**Modulo per la presentazione delle osservazioni per i piani/programmi/progetti sottoposti a procedimenti di valutazione ambientale di competenza statale**

**ID: Codice procedura (ID\_VIP/ID\_MATTM): 12691**

**“Progetto di un impianto eolico denominato "Pitigliano" ubicato nei comuni di Pitigliano (GR) e Sorano (GR) costituito da 20 (venti) aerogeneratori di potenza nominale 7,0 MW per un totale di 140,0 MW con relative opere connesse ed infrastrutture indispensabili”**

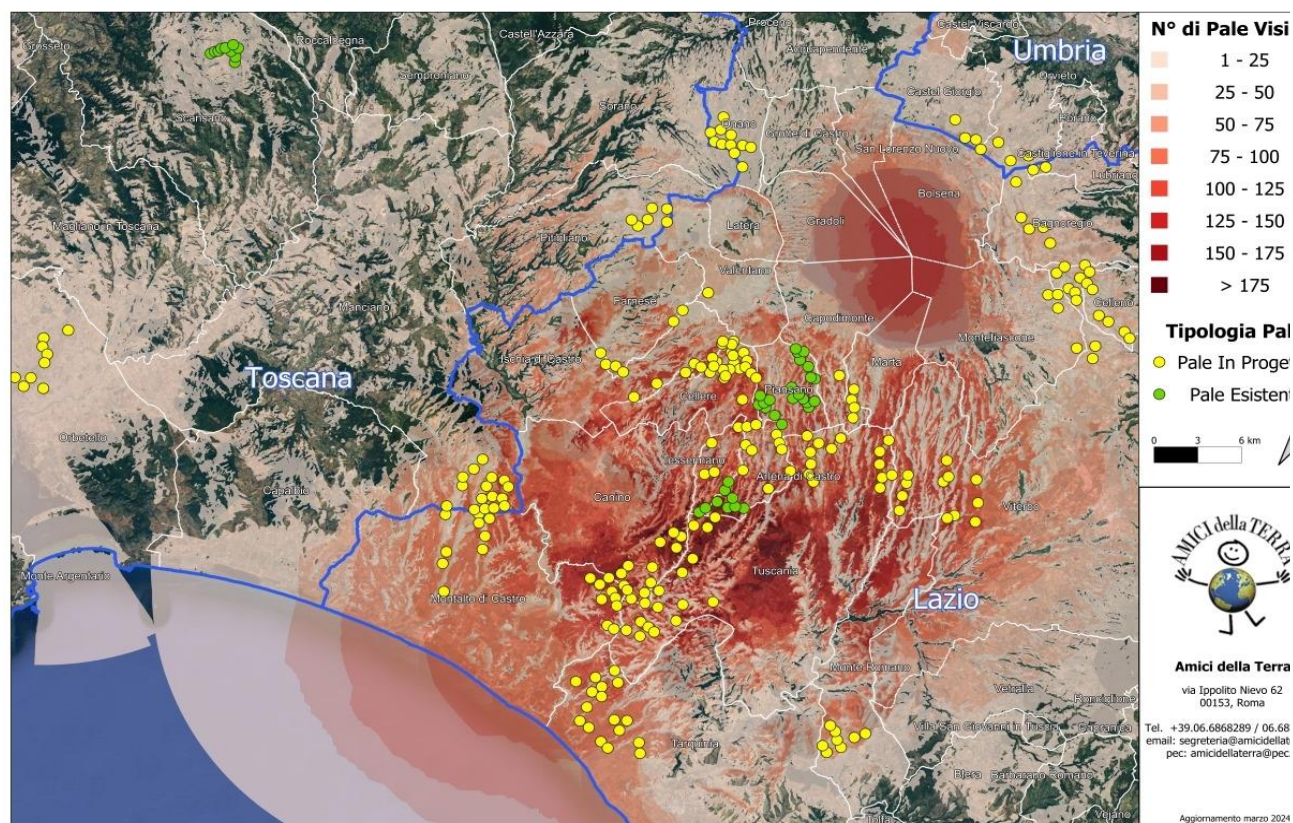
Alla luce di quanto descritto, possiamo concludere che la previsione *“Se a scala europea o nazionale la produzione di energia da fonti rinnovabili è spesso considerata*

*come unilateralmente positiva, è infatti a scala locale che lo sviluppo delle energie rinnovabili può produrre esternalità negative che intaccano i valori culturali e naturali del paesaggio, con potenziali ricadute sul turismo, sulla produzione agricola e sull'identità e riconoscibilità dei luoghi” ( da D.G.R Lazio n. 390/2022) è quanto mai appropriata anche per il territorio della “Città del Tufo” e della Tuscia settentrionale identificabili storicamente e culturalmente nella Maremma interna.*

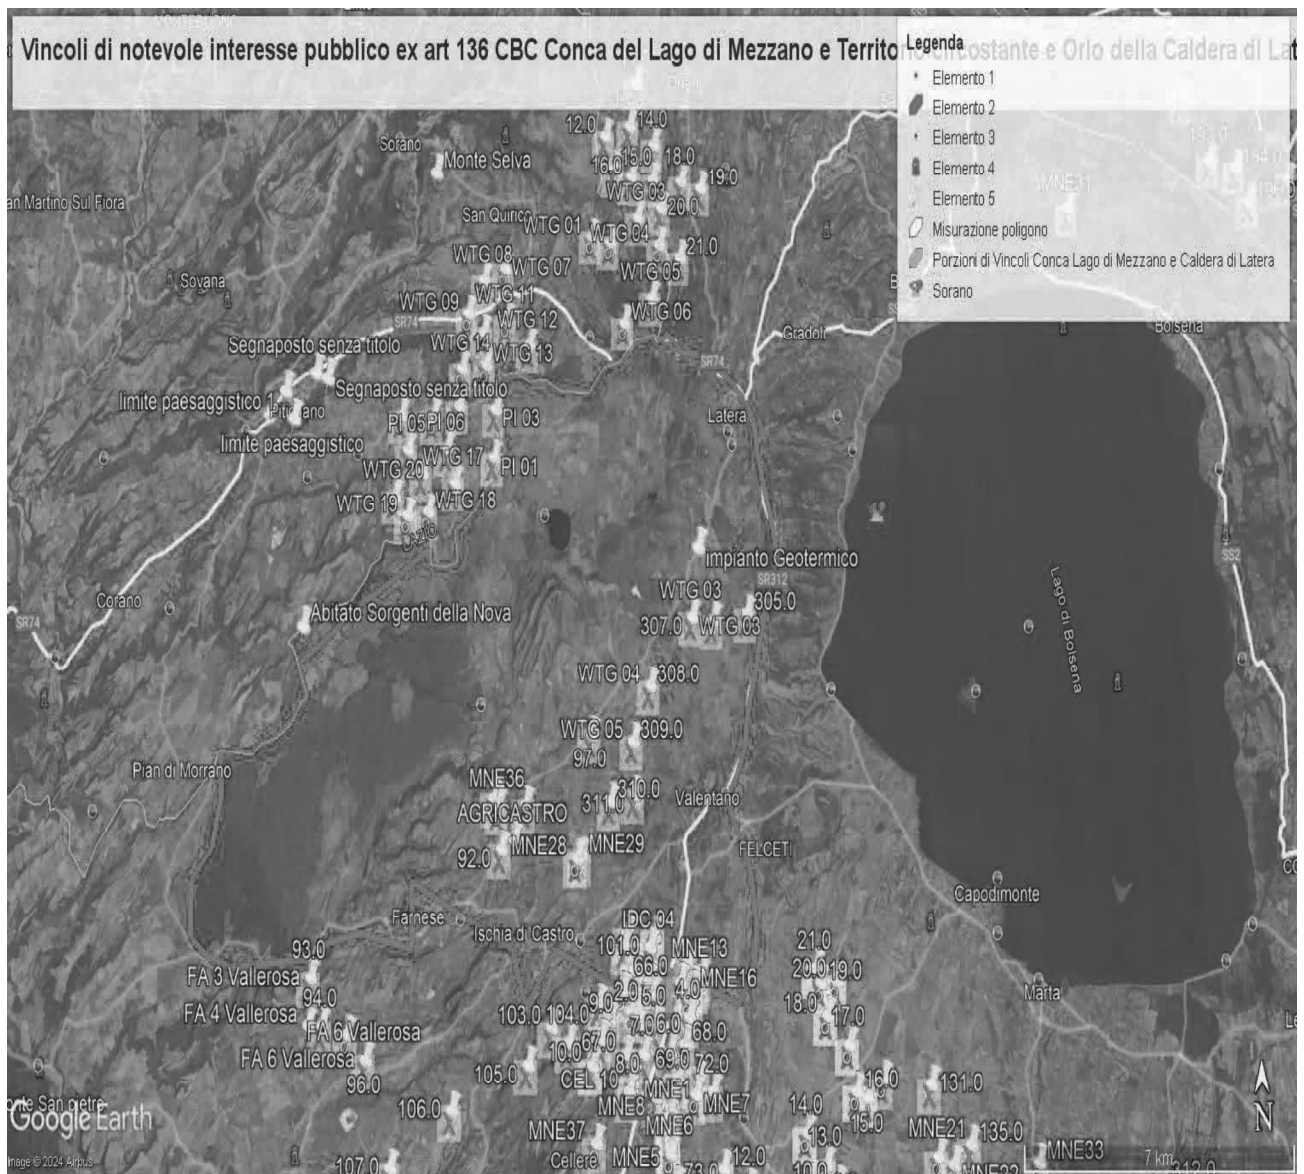
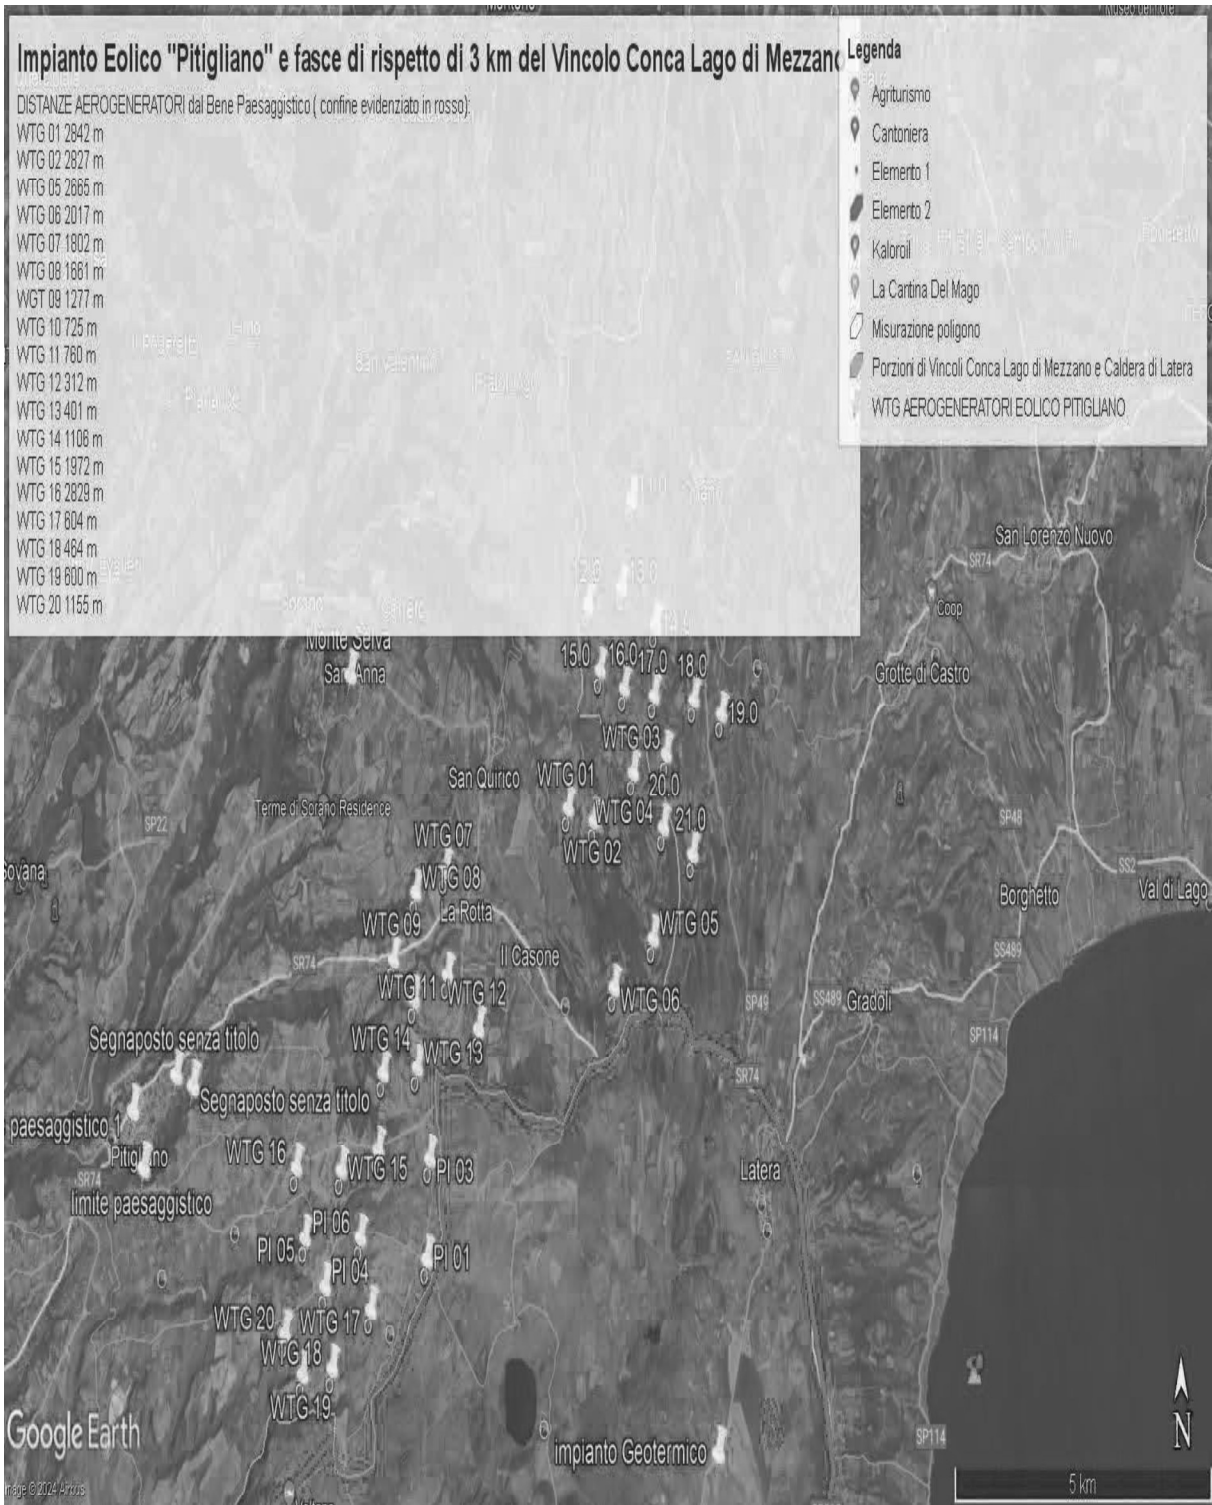
Al contrario si evidenzia che l'impianto eolico industriale citato non solo ricadrebbe con tutti e 20 gli aerogeneratori all'interno delle fasce di rispetto di 3 km di due vincoli paesaggistici di notevole interesse pubblico esistenti nella Regione Lazio e con una parte di essi nel vincolo paesaggistico del Centro abitato di Sorano ( GR) quindi in aree non idonee all'installazione di impianti di energia rinnovabile. Addirittura, alcuni aerogeneratori sarebbero ubicati a poche centinaia di metri dai perimetri dei due vincoli paesaggistici laziali ex art 136 del CBC.

Come è illustrato nell'immagine si ribadisce che l'impianto industriale "Pitigliano" ricade completamente all'interno delle fasce di rispetto dei due vincoli di notevole

**IMMAGINE n. 3 Impianto eolico industriale “Pitigliano” e distanze aerogeneratori dai Vincolo “Orlo della Caldera di Latera.**

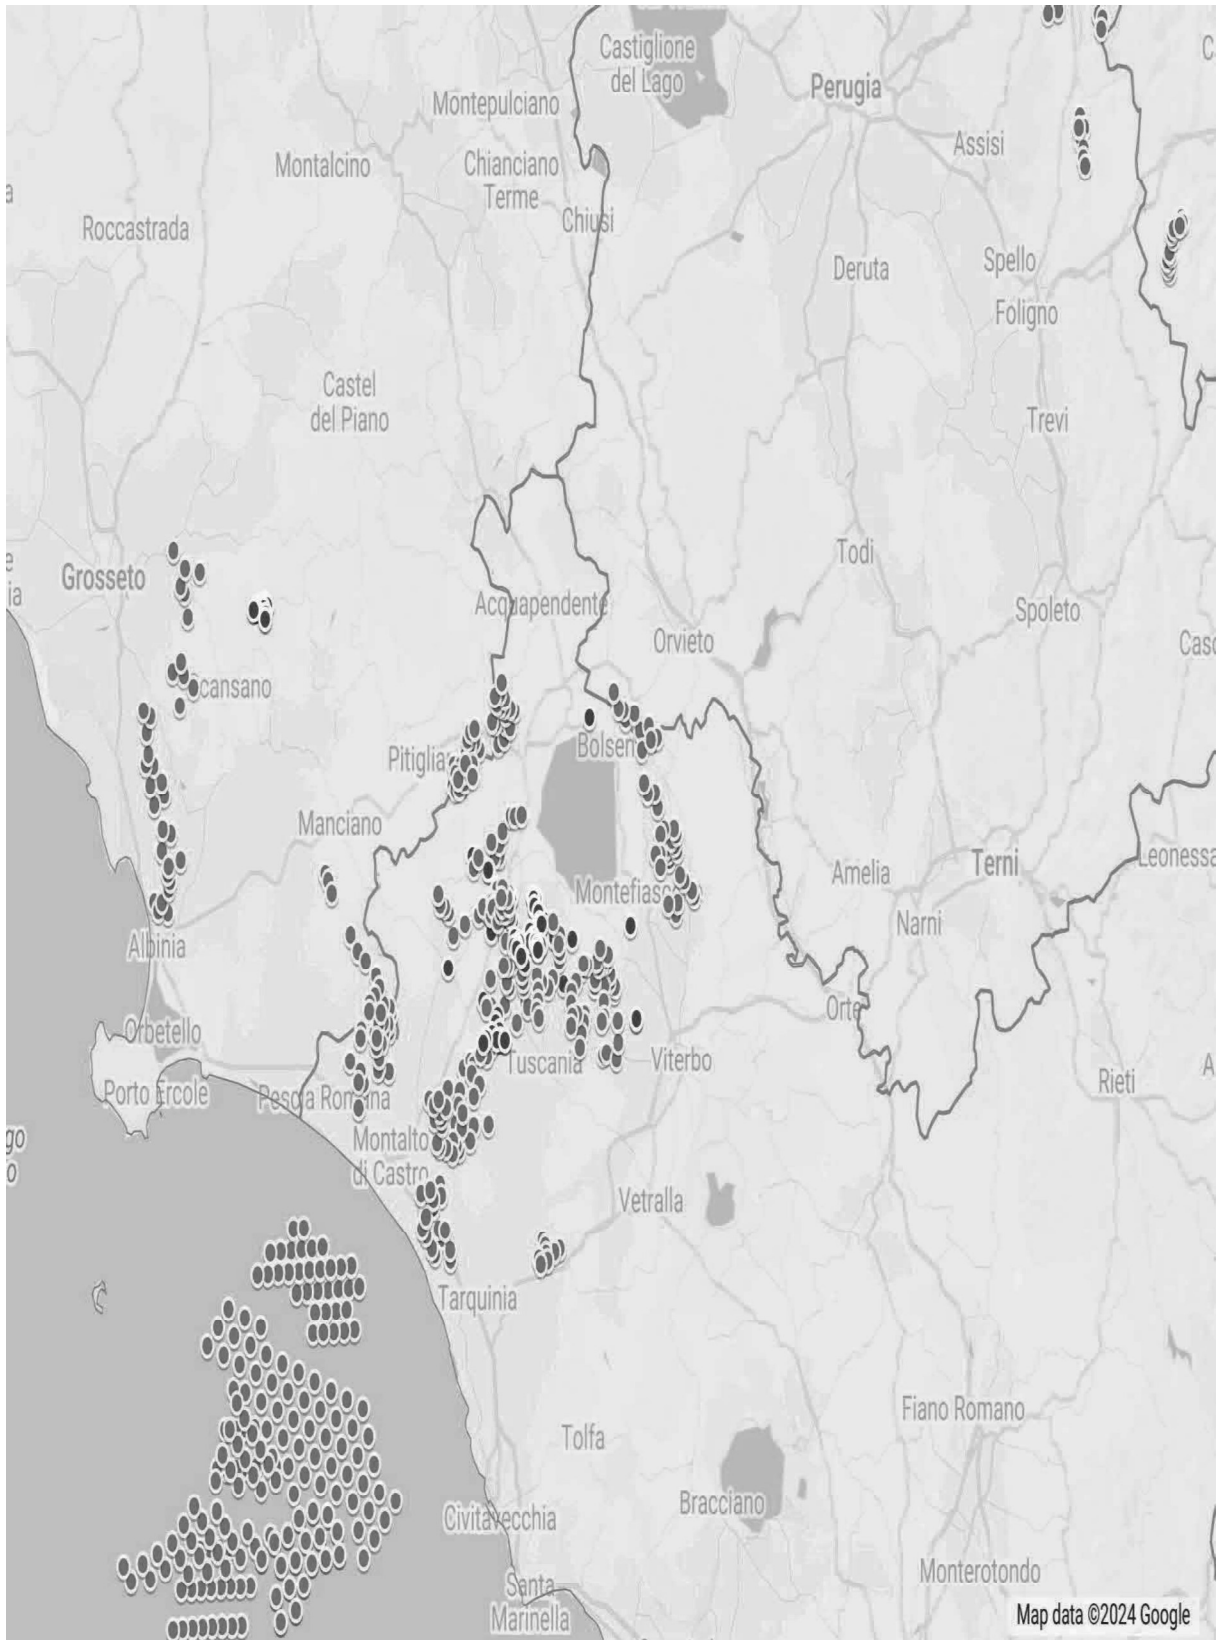
Concludendo, si evidenzia ancora che la proponente non effettuando la procedura prevista dalla Parte III delle Linee Guida nazionali ha ignorato un vincolo paesaggistico di notevole interesse pubblico istituito con un provvedimento del Segretariato regionale del Ministero della Cultura per il Lazio che ha emanato il Decreto di dichiarazione di notevole interesse pubblico n. 22 del 15.02.2024 ai sensi e per gli effetti dell'art. 136, co. 1, lett. c) e d) del decreto legislativo 22 gennaio 2004, n. 42, "Ambito paesaggistico, geologico e geomorfologico dell'orlo della caldera di

**IMMAGINE n. 7** Mappa della intervisibilità degli impianti eolici elaborata dall'Associazione nazionale Amici della Terra. La mappa non è aggiornata comunque rende molto bene dell'enorme impatto visivo creato dal cumulo degli impianti.

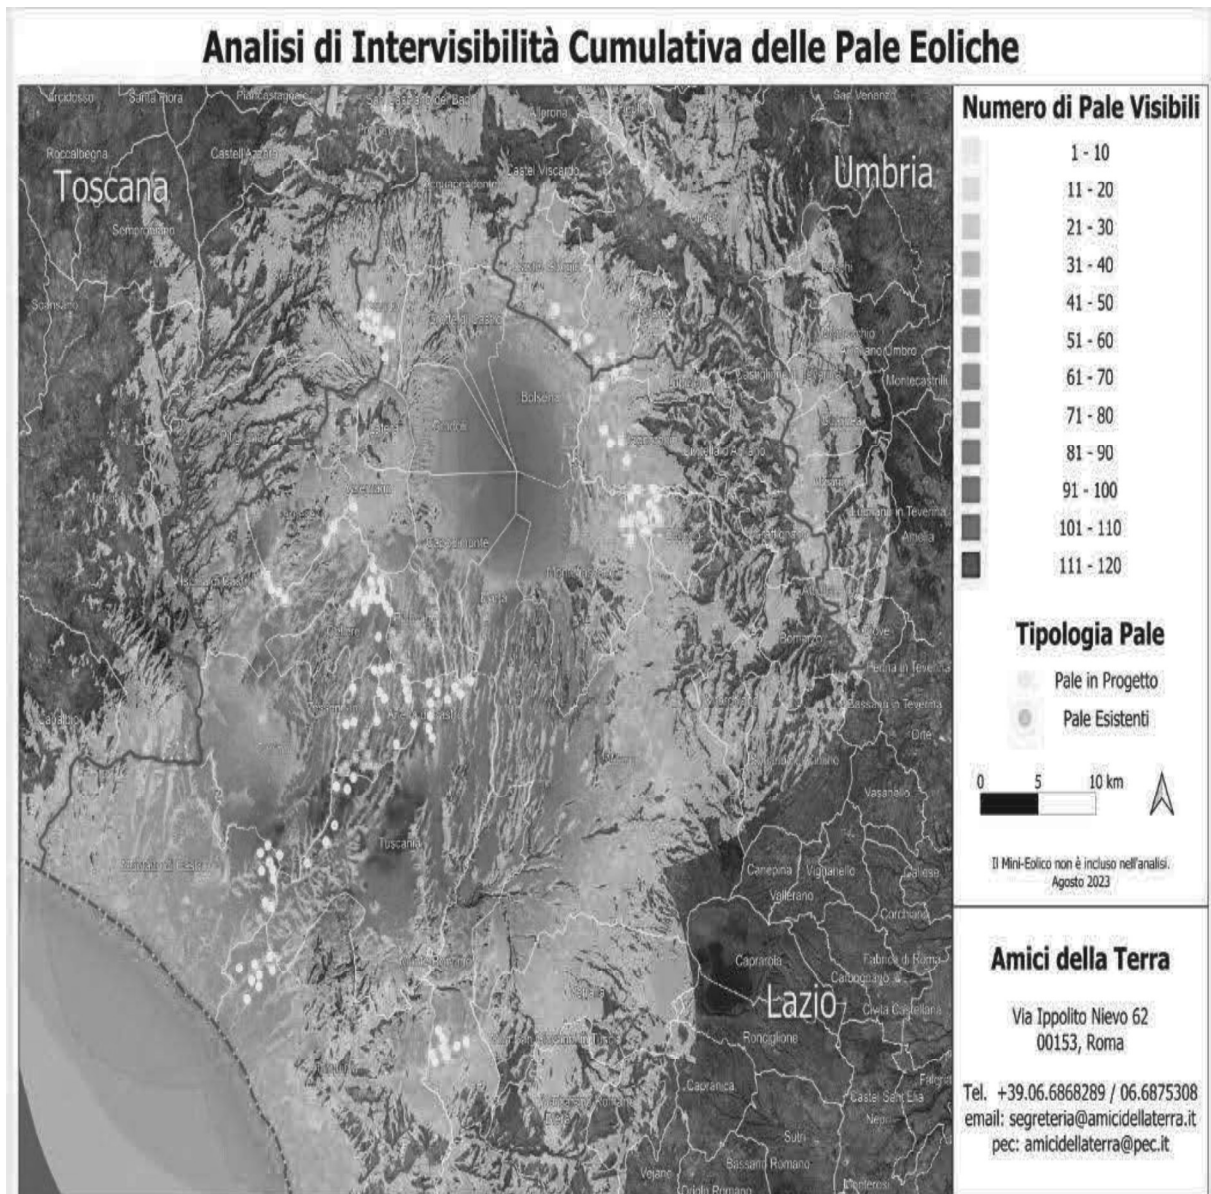
Riguardo al cumulo degli impianti FER, le mappe prodotte dalla proponente riguardano, come già evidenziato, soltanto una parte molto piccola degli impianti FER dell'area intermedia e vasta e in particolare di quelli eolici che contribuiscono a creare un notevole cumulo e la saturazione del territorio tosco laziale. Riguardo al cumulo dei soli impianti eolici si riporta la mappa dell'intervisibilità degli impianti eolici elaborata dall'Associazione nazionale “Amici della Terra”.

Se agli impianti eolici rappresentati qui sopra che non comprendono sia l'impianto eolico Pitigliano e le altre 14 pale del progetto eolico in verifica amministrativa sempre nel territorio di Pitigliano si aggiungono i migliaia di ettari (7000 fin'ora) di territorio occupato dagli impianti fotovoltaici e agrivoltaici e dalle altre tipologie appare chiaro il numero spropositato degli impianti FER nella bassa toscana e nella Tuscia.
